Shearwater Petrel 1 & 2/Perdix/Perdix AI/NERD 2 펌웨어 v53 공개 주의사항

버전 53 2018.02.21

명확한 사용을 위해 'OC/CC' 모드의 이름을 'CC/BO'로 변경

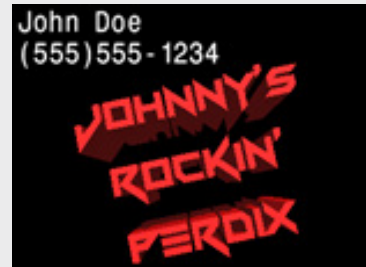
'OC/CC' 모드 이름이 'CC/BO'로 변경되었으며, BO는 베일아웃을 의미합니다.

OC/CC 모드가 OC 다이브에서 사용되는 일을 방지하기 위해 변경되었습니다. OC/CC 모드로 OC 다이브 시 사용상에 제약이 발생하기 때문입니다. 본 변경을 통해 CC/BO 모드가 폐쇄식 잠수와 개방식 베일아웃용임 정확히 명시하였습니다.

OC 다이빙 시에는 "OC Tec" 또는 "OC Rec" 모드 사용을 권장합니다.

Tissues Restored (복구된 티슈) 화면에 표시된 티슈 막대 그래프

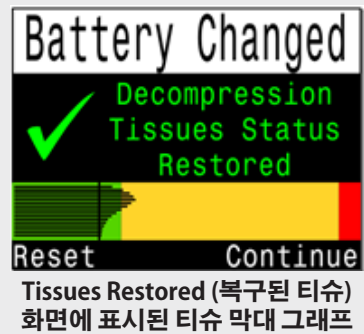
배터리 교체 후에는, Tissues Restored (복구된 티슈) 화면에서 현재 감압 티슈 로딩이 표시됩니다.

티슈 리셋 기능이 Tissues Restored (복구된 티슈) 스크린에 추가. Reset (리셋)을 누르면, 확인을 위한 프롬프트가 표시됩니다. **재잠수 중에 티슈 리셋을 할 경우 불활성 기체 로딩이 되지 않으므로 절대 리셋하지 마십시오.**

간단한 버튼 조작으로 나침반 진행 방향 표시

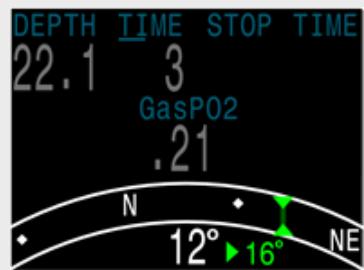
간단한 버튼 조작으로 나침반 진행 방향을 표시할 수 있습니다. 표시 중에도 나침반 확인이 가능합니다. 작동법: 나침반 화면에서 좌측 버튼을 누르면 "Exit/Mark (나가기/표시)" 메뉴가 표시됩니다. 우측 버튼을 눌러 나침반을 표시하거나, 좌측 버튼을 눌러 메인 스크린으로 돌아갈 수 있습니다. 나침반을 표시하려면 기본 메뉴들을 조작해야 했던 방식에서 변경되었습니다.

진행 방향을 설정하면, 현재 진행 방향과 설정된 방향 사이의 각도를 디스플레이로 확인 가능합니다. 잠수 방향 패턴을 파악할 수 있습니다. 사각형 패턴은 90°, 삼각형 패턴은 120° 간격에서 회전할 것을 의미합니다.

“Bus Devices (버스 장치)” 페이지에서, “View (보기)”를 선택하여 자세한 정보와 설정 확인 가능

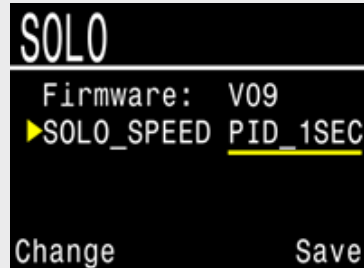
SOLO (솔레노이드와 산소 컨트롤러) 보드에서 Solenoid Speed (솔레노이드 속도) 설정 조정 가능합니다. Petrel 의 “Bus Devices (버스 장치)” 페이지에서 주변 장치 보드를 확인할 수 있습니다. 해당 설정은 주변 장치에 저장됩니다.

설정을 조정하기 위해서는 주변 장치 보드의 펌웨어 업데이트가 필요할 수 있습니다.

설정 조정이 가능할 경우, 본 화면에서 변경 가능. 해당 설정은 주변 장치에 저장됩니다.

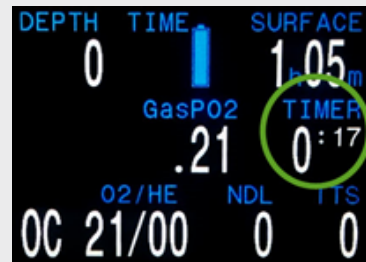
맞춤형 설정 중앙 행과 하단 행에 타이머 (스톱워치) 디스플레이를 옵션으로 추가 가능.
